Le 9 novembre 2016

Sujet: Projet de réseau électrique métropolitain de transport collectif – Réponses aux questions de la commission du BAPE, transmises le 7 novembre 2016.

Figure 2 – Terrains convoités pour l’implantation de la station terminale Rive-Sud

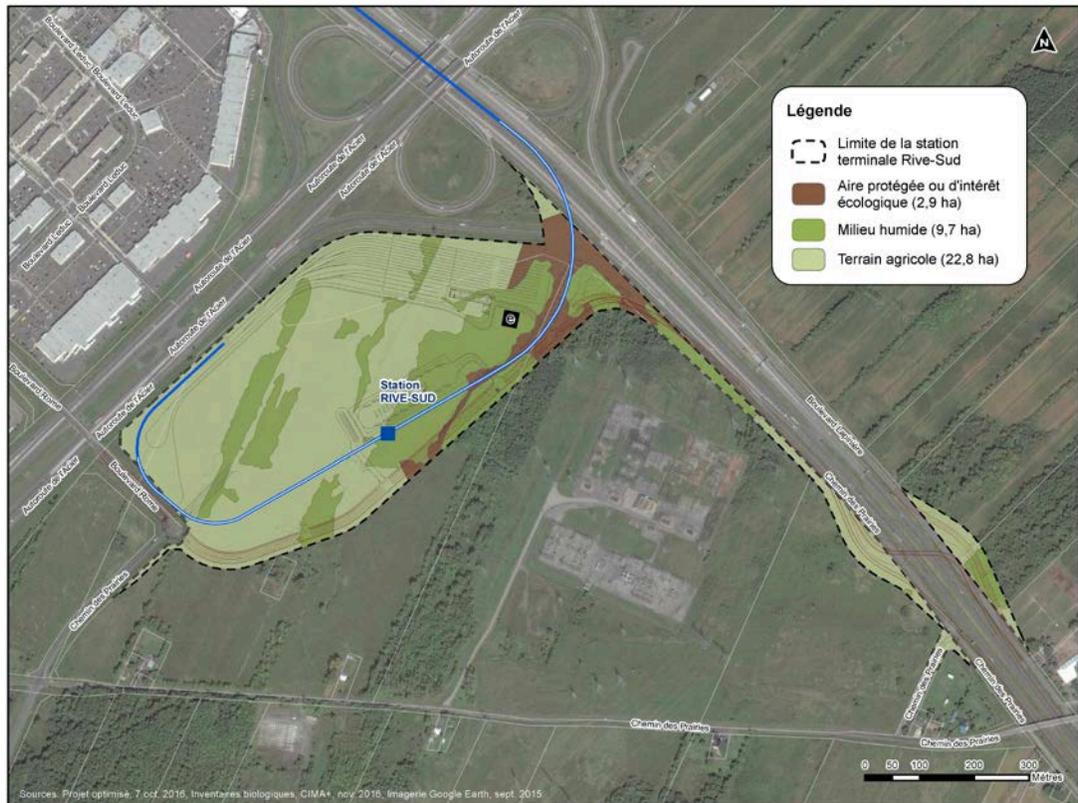
6. Considérant uniquement les terrains convoités pour l'implantation de la station terminale Rive-Sud, veuillez préciser combien d'hectares seraient :

- a. des milieux humides ;
- b. des boisés ;
- c. des terres agricoles non-cultivées et en friche, non humides et non boisées.

Réponse 6 : La figure ci-après illustre les aires considérées pour le calcul des superficies présentées en légende et aux paragraphes suivants. Nous incluons à ces calculs, le site visé pour l'implantation de la station terminale Rive-Sud ainsi que l'ensemble de ses nouvelles voies routières d'accès à la station.

Ainsi, selon les récents résultats d'inventaires biologiques réalisés en 2016, un total de 9,7 ha de milieux humides serait impliqué, dont 8,0 ha de prairies humides sur terres en friches cultivables.

Excluant ces milieux humides, une superficie de 2,9 ha d'aires protégées ou d'intérêt écologique particulier (associée aux corridors forestiers et/ou boisés métropolitains), serait impliquée. Ces aires sont plus larges que les réelles superficies boisées, qui eux couvrent plutôt une superficie de 1,5 ha.

Enfin, la superficie de terres agricoles non humides et non boisées, complémentaire concernée est de 22,8 ha.
